MEMORANDO
DSH -182-2023

INFORME TÉCNICO No. DSH- 025- 2023

**EVALUACIÓN DEL EIA DEL PROYECTO DENOMINADO
“EXTRACCIÓN Y MOLIENDA TEMPORAL DE MINERALES NO METÁLICOS
(PIEDRA DE CANTERA) PARA OBRA PÚBLICA”**

A foja No. 101 del EsIA, se muestra en la ilustración abajo descrita, la red hídrica que compone los alrededores del proyecto.

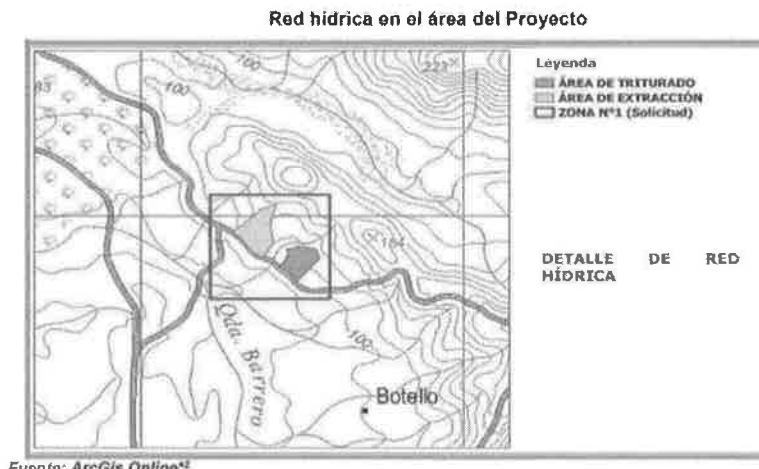
De acuerdo a lo que describe el EsIA sobre la existencia de tres (3) cuerpos de agua superficiales en los alrededores el área del proyecto, no queda claro o no se describe en el EsIA si se harán pasos sobre estas fuentes de agua ubicadas antes, en medio y posterior a los polígonos de extracción y área de planta de triturado (molienda) esto debe ser ampliado toda vez que si se considera alguna obra en estas fuentes y no es declarada en el EsIA las mismas posteriormente no serán autorizadas como obras en cauces natural por la Dirección Regional de competencia.

1. Se requiere que el promotor amplíe sobre si se harán pasos sobre las fuentes de agua ubicadas antes, en medio y posterior a los polígonos de extracción y área de planta de triturado (molienda).
2. Además deberá ampliar con respecto a que fuente hídrica será utilizada para la obtención del agua para humedecer las superficies de trabajo y de rodamiento de la maquinaria y equipo.

Con respecto a las posibles afectaciones a las fuentes hídricas que recorren la zona, el promotor deberá indicar si se proyecta algún tipo de estructura hidráulica u obra en cauce natural para cada fuente esto de acuerdo a lo establecido en la Resolución AG-0431-2021 del 16 de agosto de 2021.
